N/Réf. : 115642.001

V/Réf. : 3211-02-306

**Objet : Analyse environnementale
Réponse aux demandes de précisions supplémentaires du 24 janvier 2020
Projet de réhabilitation du quai de Sainte-Anne-de-Beaupré**

Figure 1 : Emplacement du site d'assèchement des sédiments en chantier

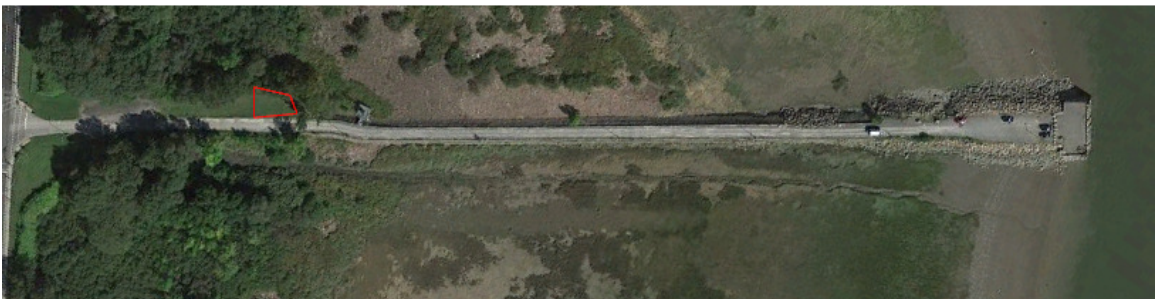
- 3) Afin de répondre à la question 4 du document de décembre 2019, l'initiateur doit indiquer comment il procèdera pour assécher les sédiments dragués se trouvant dans la plage A-B et ceux dans la plage B-C. Pour ce faire, il doit :

- a. détailler le matériel, les mesures d'étanchéité, les infrastructures prévues et leur dimension, de même que leur emplacement (identifier clairement et illustrer sur une carte);
- b. préciser la manière dont l'eau de lixiviation sera captée, analysée et traitée (page B-C);
- c. indiquer un site pour entreposer les matériaux granulaires et les déblais.

- a. **Une benne étanche d'une capacité d'environ 30 mètres cubes sera aménagée afin de permettre la collecte des eaux des sédiments répondant aux critères A-B et B-C, afin de permettre leur assèchement sur le site. Cette benne sera localisée à proximité de la balise de navigation (voir image ci-dessous). Cette benne sera vidangée de façon régulière et gérée en fonction de la caractérisation des sédiments. L'initiateur s'engage à préciser le mode de gestion des sédiments de la plage A-B et B-C dans le cadre de la demande d'autorisation ministérielle en fonction des résultats de la caractérisation complémentaire prévue ce printemps.**

Carte
1

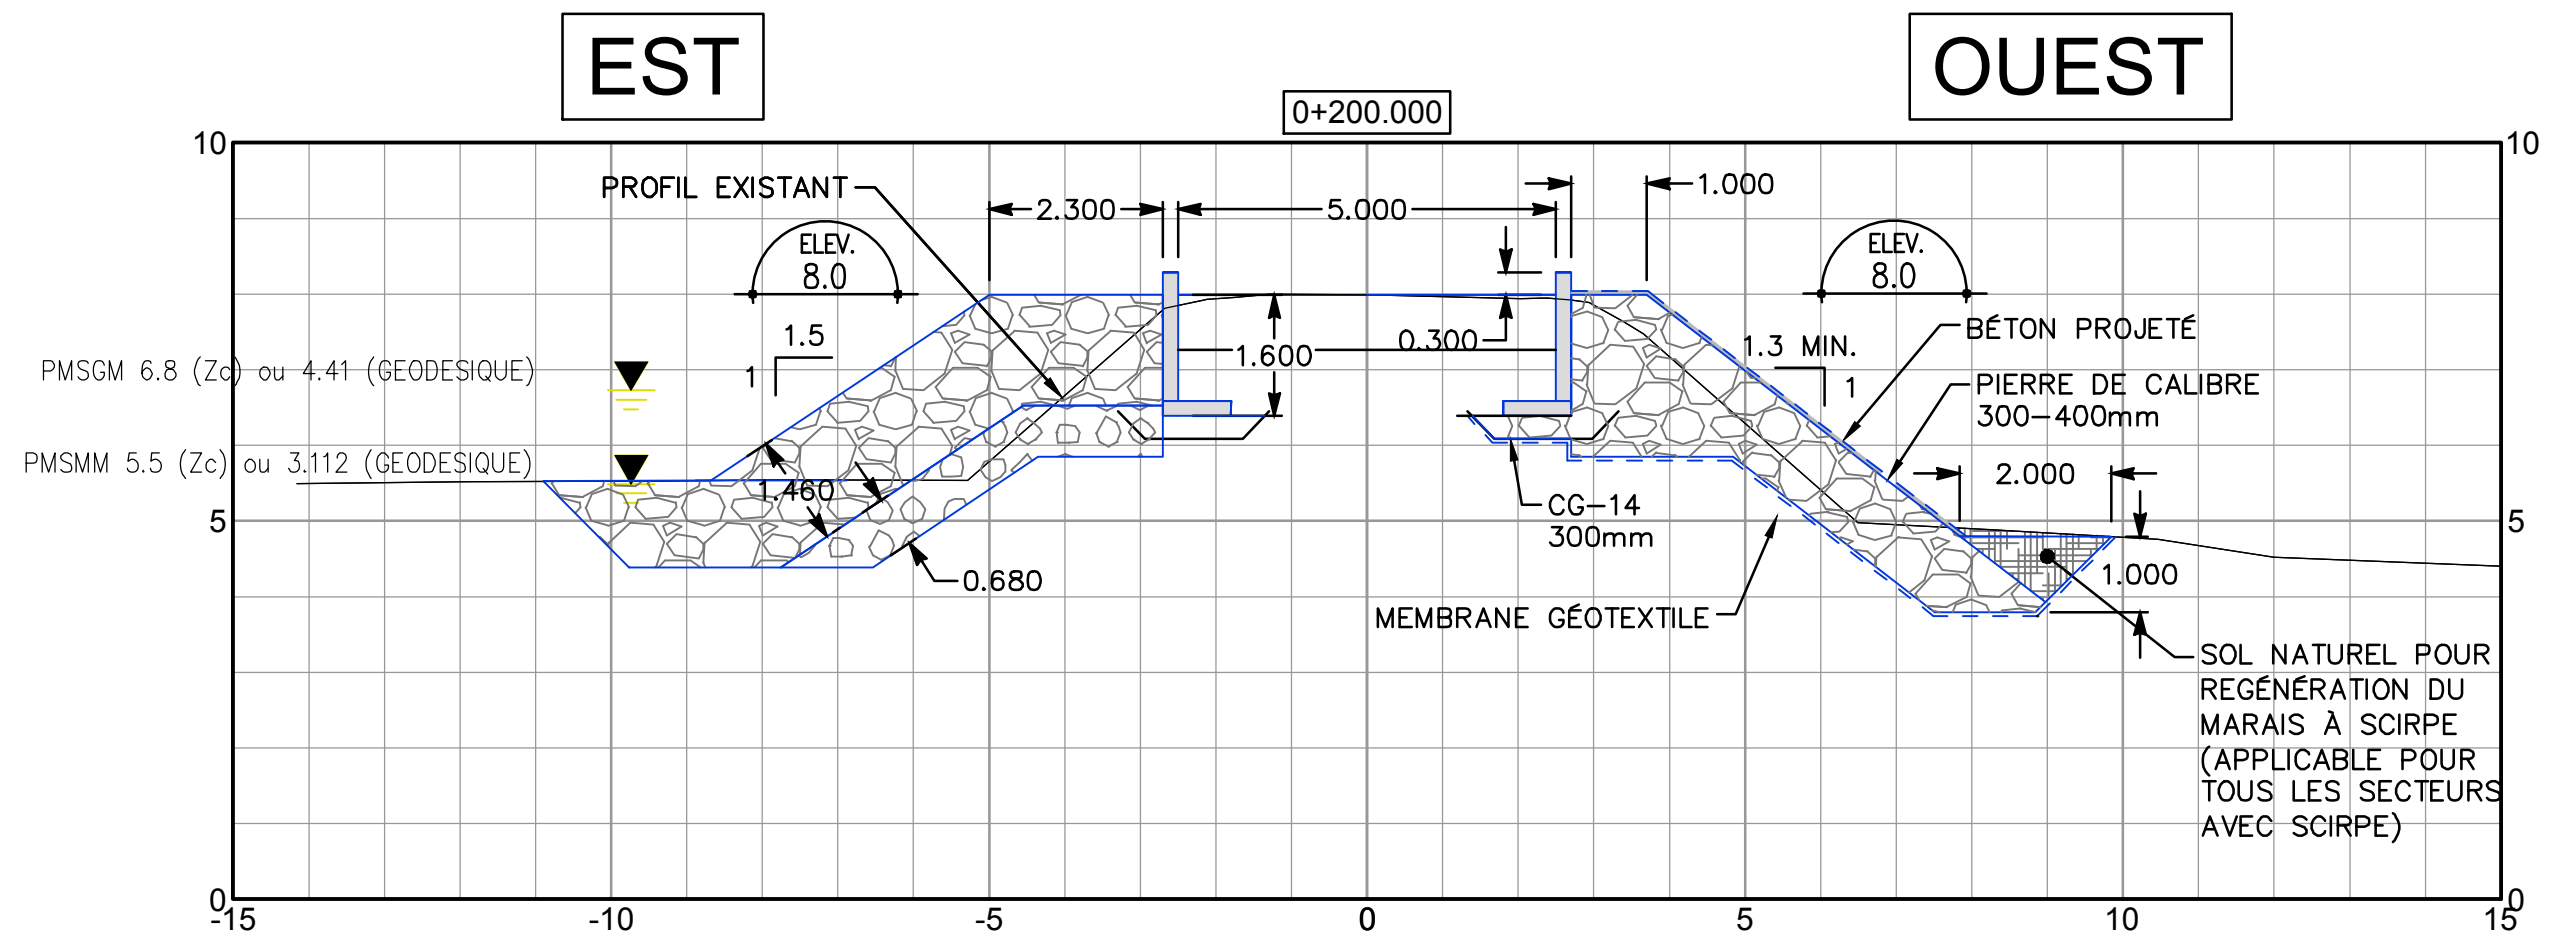
- 1) Dans sa réponse à la question 1, l'initiateur a présenté le plan de caractérisation des sédiments prévu dans le cadre du projet. Il a également présenté, à la carte 1 en réponse à la question 2, les emplacements des sondages qui seront réalisés lors de la caractérisation complémentaire. À cet effet, l'initiateur doit :
 - a. indiquer sur la carte 1, tous les sondages qui ont été et qui seront réalisés dans le cadre du projet;
 - b. préciser quels échantillons seront constitués de sous-échantillons, le cas échéant;
 - c. préciser quel sera le maillage final en comptabilisant tous les sondages qui ont été et qui seront réalisés dans le cadre du projet.

- a. **Une nouvelle version de la carte 1 présentée en réponse à la question 2 du document de réponse précédent est jointe à la présente. La carte 1 montre tous les sondages qui ont été réalisés à ce jour (en rouge) et ceux qui seront réalisés (en jaune).**
- b. **Tel que montré à la carte 1, quatre (4) échantillons composés de quatre (4) sous-échantillons ont déjà été prélevés sur l'ensemble du secteur à excaver. L'initiateur s'engage à réaliser quatre (4) sondages supplémentaires dans le secteur dont les concentrations dans les sédiments sont supérieures au critère A du Guide d'intervention du**

- c. **Tel que montré à la carte 1, quatre (4) échantillons ont déjà été prélevés et il est prévu de réaliser quatre (4) sondages supplémentaires pour un total de huit (8). Ainsi, selon les superficies des secteurs à draguer estimées à 1 400 m², un maillage moyen d'un sondage par 175 m² sera réalisé.**

OPTIMISATION SECTEUR 0+160 @ 0+260

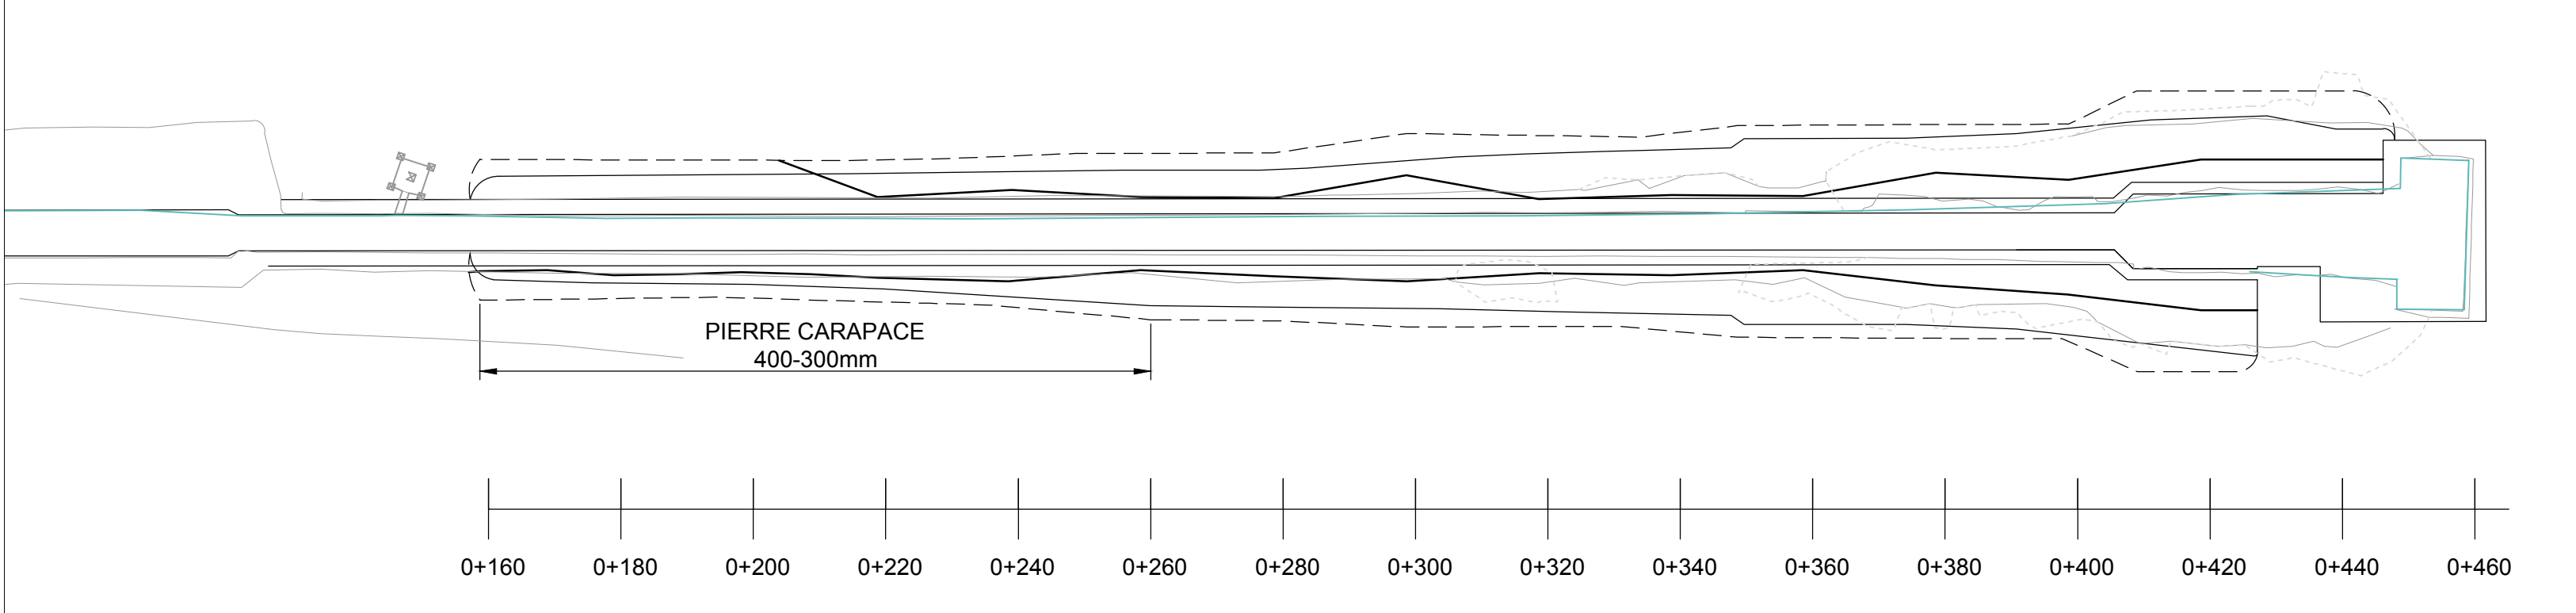
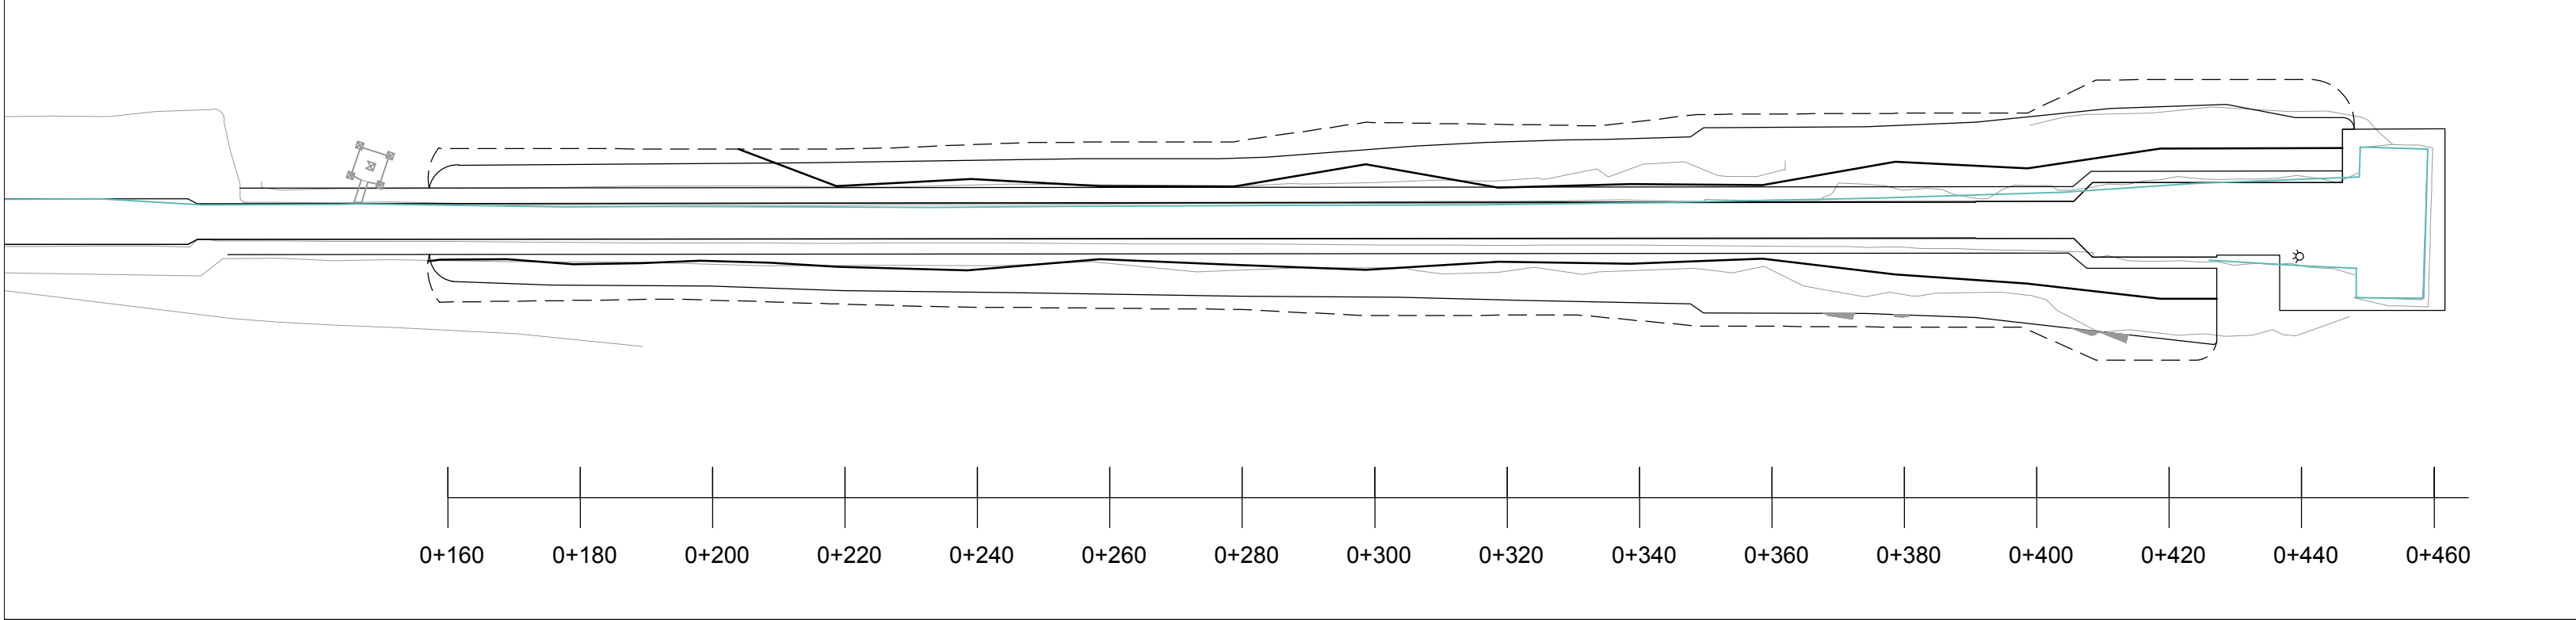
- 5) Lors d'une conversation téléphonique, le MELCC a été informé que des modifications ont été apportées au projet relativement à la variante retenue pour la réhabilitation du quai. L'initiateur doit dès maintenant déposer ces informations.

Réponse : Tel que mentionné précédemment, des modifications ont été apportées au projet afin de réduire les empiètements. Ces modifications touchent principalement la portion Ouest de la digue d'approche entre les chaînages 0+160 et 0+260. À cet endroit, le calibre de la pierre carapace est diminué, passant d'un calibre de 0,5 à 1,5 tonnes à de la pierre 300-400mm, qui sera stabilisée à l'aide d'une couche de béton projeté. Cette modification permet de réduire l'empiètement sur le littoral (voir tableau ci-dessous) tout en assurant un niveau de protection adéquat. Une vue en plan et une coupe représentant ces modifications sont jointes à la présente.
